工程指示 / 要求簡箋 (E.I.)

工程指示編號：EI / 0323 / 19 修改版次：A  
 工程編號：J837 平台 工程名稱：觀塘 裕民坊平台  
 工程項目：廠用玻璃 BM(windowwall 入則位置)  
 收件人：Maggie 發件人：Leung Hin Wai 日期：25/3 /2019

訂貨用 B.M. J837 H/K 0706

名稱	玻璃加工圖	制圖	吳禕瑜	2019.1.12	修改	1/1		
材料		復核			日期	23/3		
顏色		批准		20/3	圖號	J837-WW-BL1

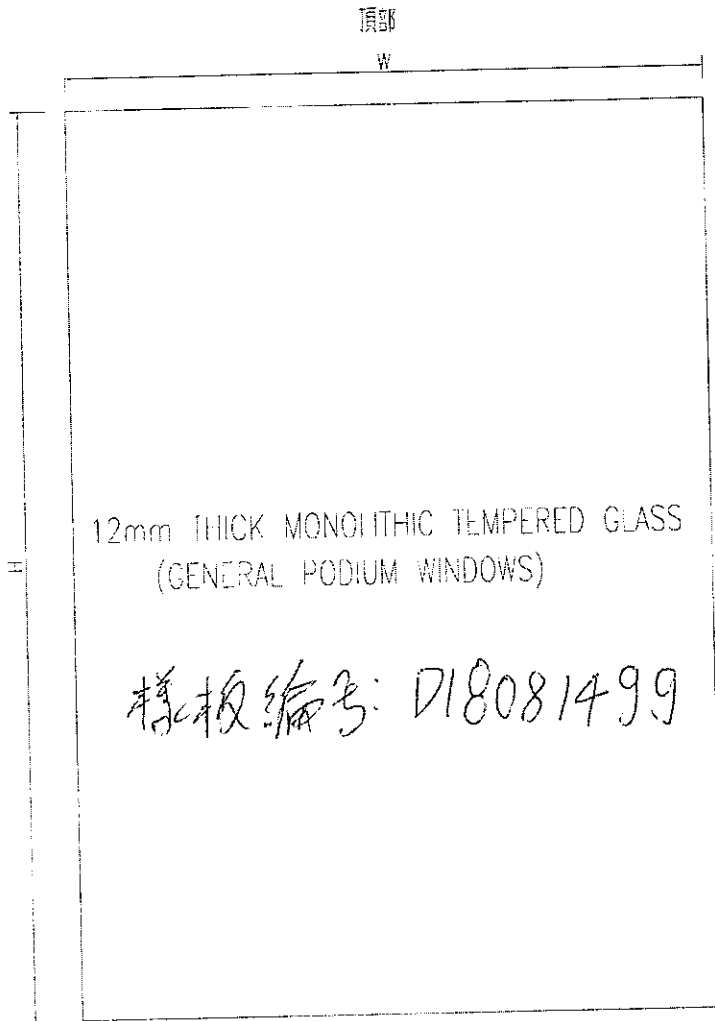
- ( ) 初步鋁料 B.M. ( ) 加工拆圖，然後生產 ( ) 尺寸表  
 ( ) 正式鋁料 B.M. ( ) 技術上資料 / 指示 ( ) 報價  
 ( ) 配件 B.M. ( ) 樣辦或貨品說明書 ( ) 分判合約  
 ( ) 其他：\_\_\_\_\_
- Top 三層 少修  
 請修改加工內容。  
 在 3月22日 地盤，有信和業主，則師，華營 設計 會 要求 修改 尺寸 謝！

請按附頁加工。 玻璃是 12Low Iron Tempered Glass

名稱	玻璃加工圖	制圖	吳禱瑜	2019.1.12	修改	A		
材料		復核			日期	23/3		
顏色		批准	<i>Handwritten Signature</i>	20/3	圖號	J837-WW-BL2

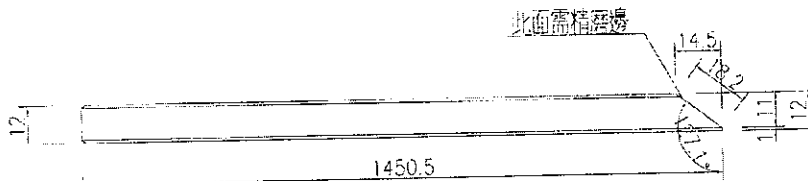
此面需精磨邊
